PHILIPS SERVICE MAANDBLAD

ORGAN SPECIAAL BESTemd VOOR
LEDEN VAN HET INSTITUUT VAN ERKENDE
SERVICE HANDELAAREN IN NEDERLAND

Fig. 1

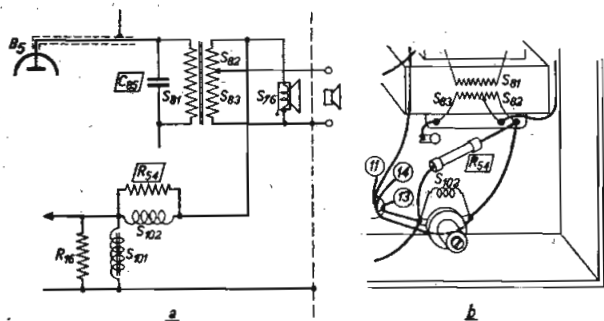
Wijziging in het apparaat type H 218 X

In het laagfrequent gedeelte van bovengenoemd apparaat zijn enkele wijzigingen aangebracht.

1. Parallel aan S 102 is een weerstand R 54 van 1800 ohm aangebracht. S 102 bevindt zich in de leiding, welke van de bovenzijde van S 82, de secundaire van de uitgangstransformator, naar de onderzijde van de geluidssterkte-regelaar loopt en dient om de tegenkoppeling voor het hoge tonengebied te verminderen. Zie fig. 1a en b.

Fig. 1

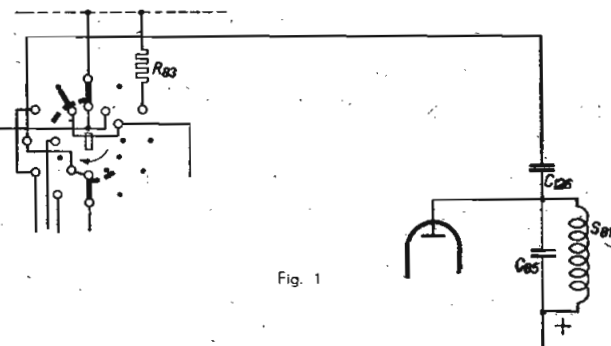
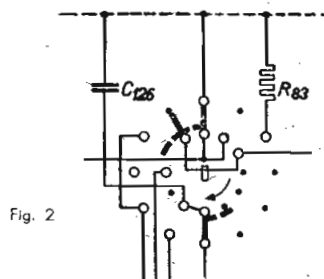
Wijzigingen in de toestellen H 191 en S 159 X

1. In het laag-frequent gedeelte van bovengenoemde apparaten is een wijziging in de tegenkoppeling aangebracht. Bij de vroegere uitvoeringen was C 126 aangesloten tussen de anodezijde van de uitgangstransformator en drie contacten van de grammofoon-schakelaar (zie fig. 1). Deze condensator is vervallen

en hiervoor in de plaats is een condensator C 126 van 1500 pF, codenummer 48 751 20/1K3 tussen twee contacten van de grammofoon-schakelaar en het chassis aangebracht. Zie fig. 2.
